### 3M Absturzsicherung

## 3M™ DBI-SALA GEGENGEWICHTSSYSTEME (OSHA & CE) ANZEIGE ZUR NACHRÜSTUNG

Nachrüstungssatz für Gegengewichtssystem und Mittelteil

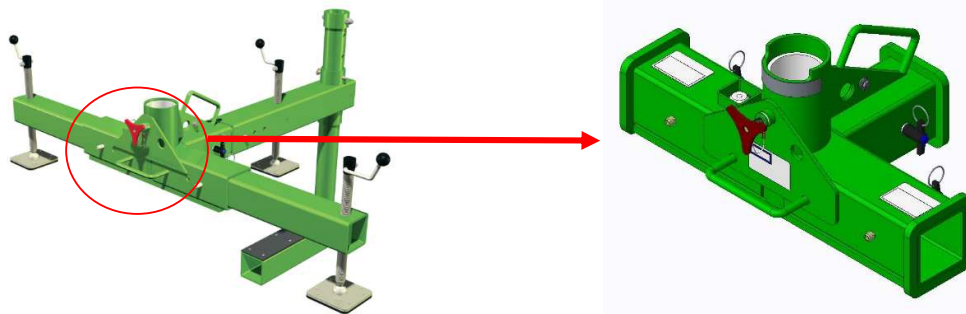
3M Absturzsicherung hat festgestellt, dass bestimmte Gegengewichtssysteme die Lastanforderungen aus der „Bedienungsanleitung“ sowie den Produktetiketten nicht in allen Einstellpositionen vollständig erfüllen. Es gibt keine Berichte über Unfälle und Verletzungen im Zusammenhang mit diesem Problem.

Um dieses Problem zu beheben, hat 3M Absturzsicherung eine Designänderung für eine Komponente entwickelt, die all diese Gegengewichtssysteme gemein haben (Mittelteil P/N 8513593 OSHA oder 8541688 CE). Diese Änderung wurde in alle Gegengewichtssysteme integriert, die nach dem 1. März 2017 gefertigt werden, und ist als Nachrüstung für alle Benutzer erhältlich, die die Systeme vor dem 1. März 2017 gekauft haben.

**Endnutzer:** Kontaktieren Sie bitte den Kundendienst unter +33 (0) 4 97 10 00 10 oder schicken Sie eine E-Mail an [informationfallprotection@mmm.com](mailto:informationfallprotection@mmm.com), um Ihren Nachrüstungssatz kostenlos zu erhalten. Teilenummern der Nachrüstungssätze sind 8549057 OSHA und 8549058 CE. Wenn Sie uns Ihre Kontaktinformationen, Lieferadresse sowie die Modelldetails Ihres Systems hinterlassen, werden wir Ihnen den Nachrüstungssatz kostenlos zukommen lassen. Wenn Sie den Nachrüstungssatz erhalten, befolgen Sie bitte die Anweisungen zur Rücksendung der betroffenen Mittelteile mithilfe des vorfrankierten Pakets. Aktualisierte Bedienungsanleitungen finden Sie unter <http://capitalsafety.webdamdb.com/#folder/2643471>. Bitte suchen Sie hier die angemessene Bedienungsanleitung für Ihr System.
